Avis de la Mission Régionale d'Autorité environnementale Nouvelle-Aquitaine sur le projet de parc photovoltaïque flottant à LE FIEU (33)

AVIS NA-2026-015100/A P

Localisation du projet :	Commune de Le Fieu (33)
Maître(s) d'ouvrage(s) :	Société LE FIEU ENR
Avis émis à la demande de l'Autorité décisionnaire :	Le Préfet de Gironde
En date du :	12/03/2026
Dans le cadre de la procédure d'autorisation :	Permis de construire

Plan de masse de la variante n°3 correspondant au projet retenu – page 91 de l'étude d'impact

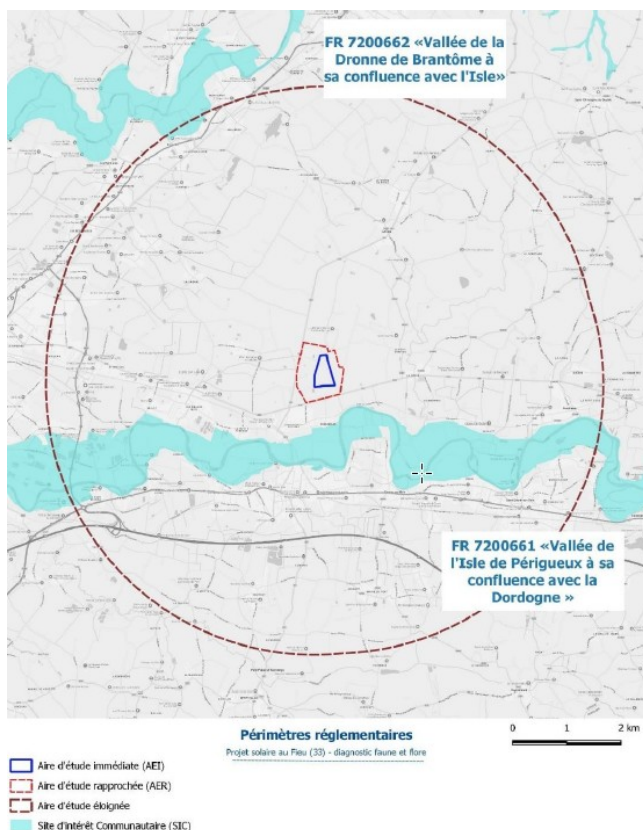
Le projet comporte de nombreuses liaisons et massifs d'ancrage sur les berges, qui ne figurent pas sur le plan masse de la version finale du projet, mais uniquement sur la variante n° 2, page 90 de l'étude d'impact.

La MRAe recommande que le plan de masse du projet final retenu (p91 de l'étude d'impact) comprenne la représentation des câbles ancrés sur les berges, comme cela a été produit sur la variante 2 du projet (carte 54 page 90).

Carte 22 : Hydrologie de la zone d'étude (Source : ANTEA GROUP)

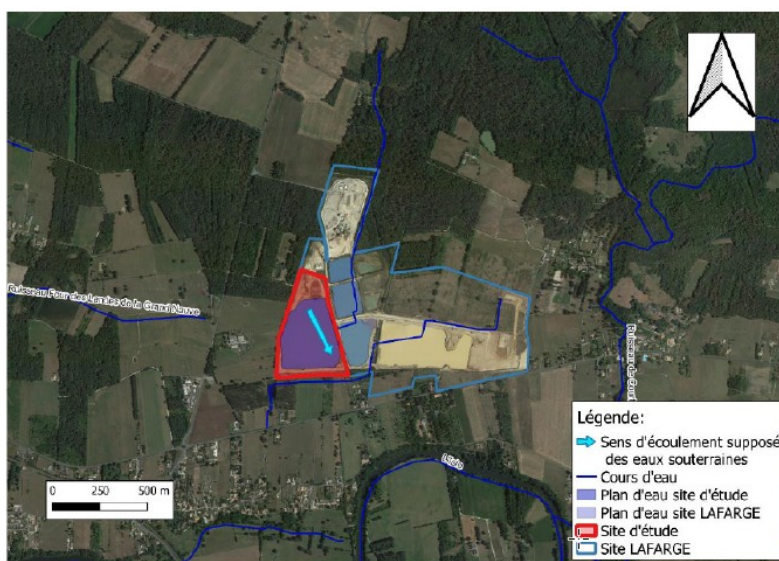
Afin de gérer le niveau d'eau au sein de la gravière mise en eau, une surverse est prévue au sud-est. L'état initial (page 34-35) ne précise pas le sens d'écoulement des cours d'eau autour du site et au sein de la carrière limitrophe encore en activité. Il est indiqué l'absence de connexion avec les cours d'eau mentionnés ci-dessus.

La MRAE recommande de préciser les modalités d'écoulement des eaux en lien avec la nappe d'accompagnement des deux cours d'eau recensés dans l'état initial et en particulier avec *l'Isle*, classée NATURA 2000.
